## 九、周宁县进登至首笕（福安界）道路工程一阶段施工图设计评审专家组意见

建设单位组织召开了《周宁县进登至首笕（福安界）道路工程一阶段施工图设计文件》审查会，与会代表和专家（名单附后）在审阅施工图设计文件基础上，听取了设计单位关于本项目设计文件编制情况汇报，经专家组质询、讨论和评审，形成专家组意见如下：

宁德市路兴设计有限公司	周宁县进登至首笕(福安界)道路工程	路线方案图	设计	<i>陈峰</i>	复核	雷钦游	审核	<i>陈峰</i>	图号	S1-3
-------------	-------------------	-------	----	-----------	----	-----	----	-----------	----	------

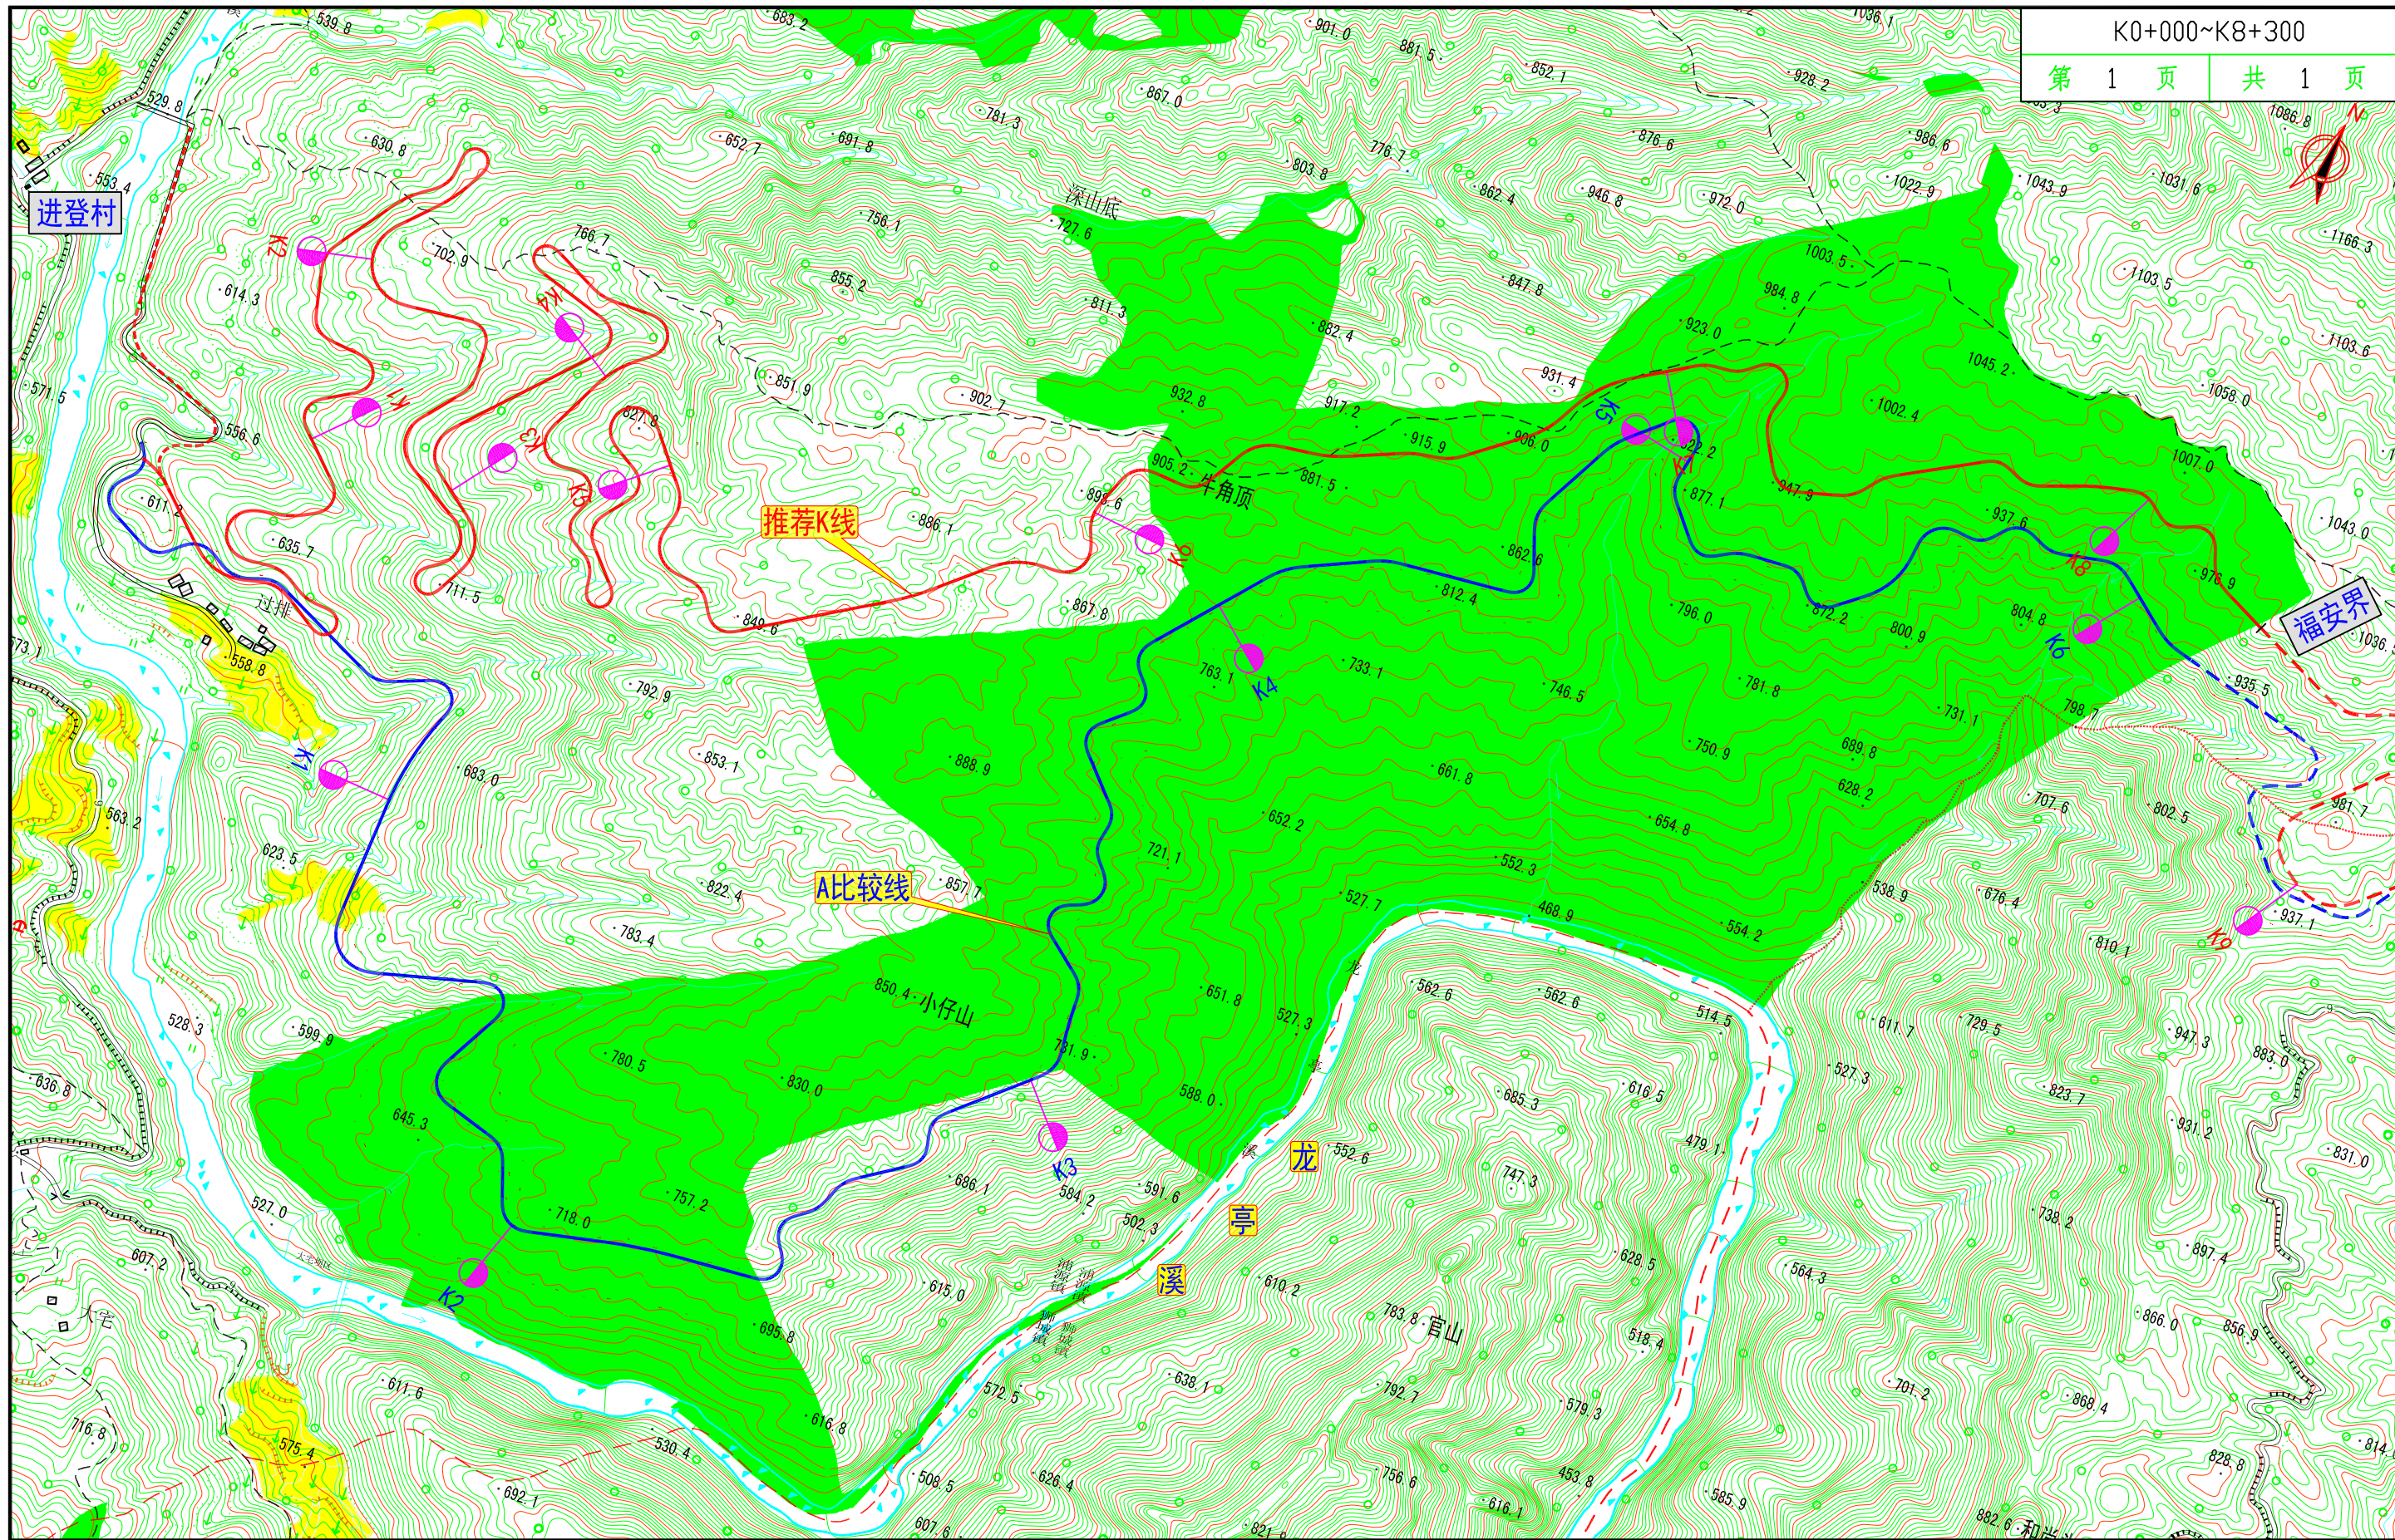
5、考虑本项目交通重要性，建议推荐比较线 A。

执行情况：根据业主意见 K 线地形平缓且不破坏龙亭溪峡谷景观，有利周边旅游景观的开发，因此推荐 K 线为实施方案。
